Grenzen bebouwde kom

Wegenverkeerswet en Wegenwet in Hollands Kroon

Oktober 2025

Status: Concept

Aanduiding tekening: BZ 1

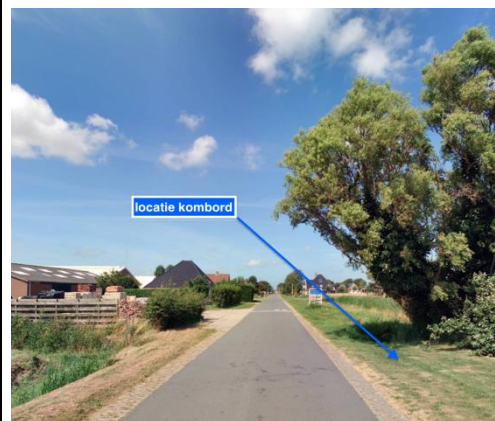
Probleem: kombord staat niet op juiste locatie

Actie: kombord verplaatsen naar rand bebouwing (ca. 22 m. in oostelijke richting)

Reden: dit sluit beter aan bij de rand van de (nieuwe) bebouwing

Aanduiding tekening: AG 1

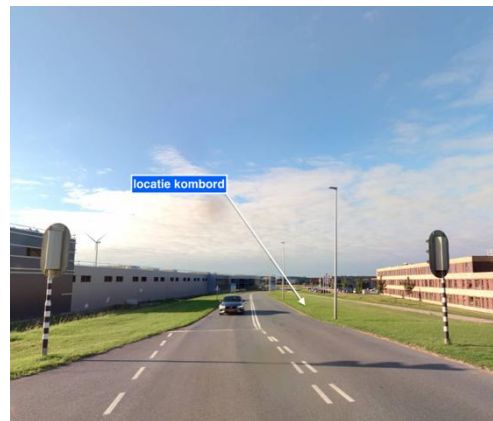
Probleem: kombord staat niet op juiste locatie

Actie: kombord verplaatsen richting

Koggerandweg (ca. 100 m. in zuidelijke richting)

Reden: dit sluit beter aan de entree van het bedrijventerrein en is ook verkeersveiliger

Aanduiding tekening: MM3

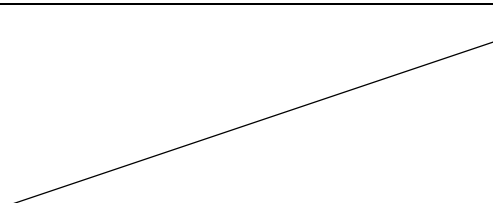
Probleem: kombord ontbreekt

Actie: nieuw kombord plaatsen onder de brug van de Alkmaarsweg (N242)
